スクラム失敗事象におけるホウ酸投入の措置について

令和 2 年 10 月 14 日
日本原子力研究開発機構
原子力科学研究所

【R2.9.28 審査会合コメント】

スクラム失敗事象発生時のホウ酸投入に係るフロー

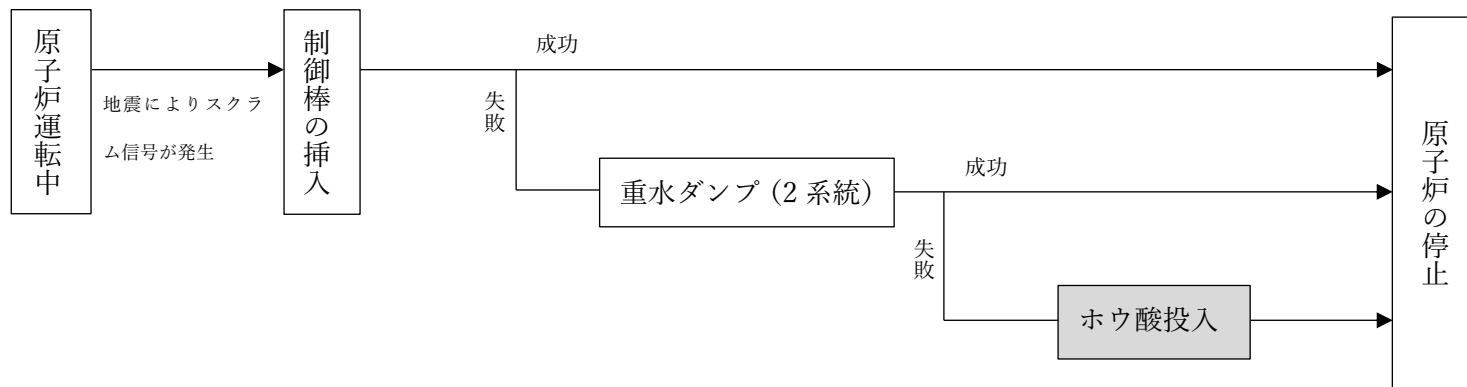
BDBA 時のホウ酸投入に係る想定シナリオを明確にし、ホウ酸投入作業を行う前提条件を示すこと。また、事象発生時にこれらの条件・状況を確認する方法を示すこと。

前述のとおり、原子炉を未臨界とし燃料の損傷を防止するためのホウ酸投入の前提条件は、以下のようになる。

- ・ 制御棒の挿入及び重水ダンプが完全に行われず、原子炉を停止するための負の反応度が十分に印加されず、出力の低下が小さい場合。（十分な反応度が印加された場合は、出力の低下が大きくなるためホウ酸投入の必要がない。）
- ・ 1 次冷却系による強制循環冷却が維持され、燃料の健全性が維持されていること。

炉心の冷却、モニタの指示値などのプロセス量の監視は、制御室から常設の監視計器にて確認できる状態にあり、また 1 次冷却系による強制循環冷却の状態が維持されていることは 1 次冷却系流量 (2,400m³/h) 及び 1 次冷却材出口温度 (42℃以下) を監視することで確認ができ、燃料が健全な状態であることの確認は燃料事故モニタを監視することで判断できる。なお、燃料事故モニタの警報レベル（熱出力 20MW 運転時のバックグラウンドの 2 倍）により燃料の健全性を判断する。

以上を踏まえ、ホウ酸投入に係る判断基準を追加する補正を行うこととする。

ホウ酸の流路概要図

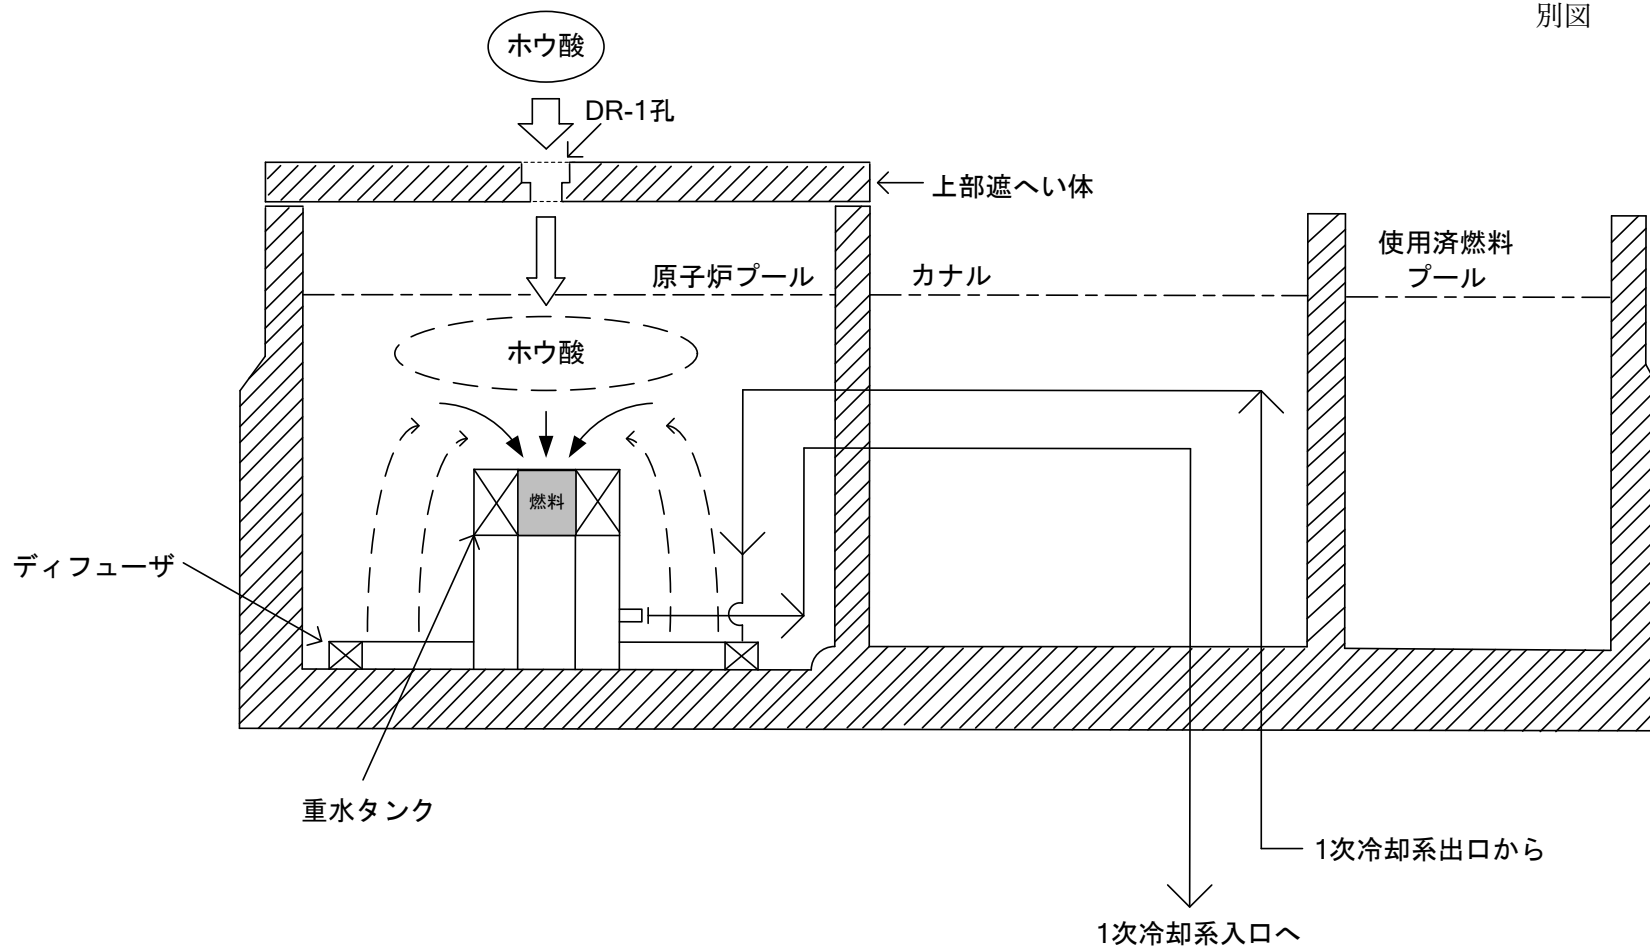
定格出力 20MW で運転中の原子炉を未臨界にする（実効増倍率 k_{eff} を 1.0 未満とし臨界状態を維持できなくする）ためには、減速材温度効果及びドプラ効果（原子炉の出力が低下することにより減速材である 1 次冷却材の温度や燃料の温度が低下した場合に反応度が正の方向に働く効果）を考慮すると、必要な負の反応度は約 $0.6\% \Delta k/k$ である。炉心上部からホウ酸を投入した場合、炉心上部から 1 次冷却系統内に吸い込まれ拡散されることから（別図参照）、必要な負の反応度を印加するには冷却材中のホウ素の濃度を約 45ppm とする必要がある。これに必要なホウ酸の量は、70kg（ホウ素の同位体比が天然のホウ酸）、14kg（ホウ素の同位体比が天然の 5 倍のホウ酸）と算出している。（参考資料参照）
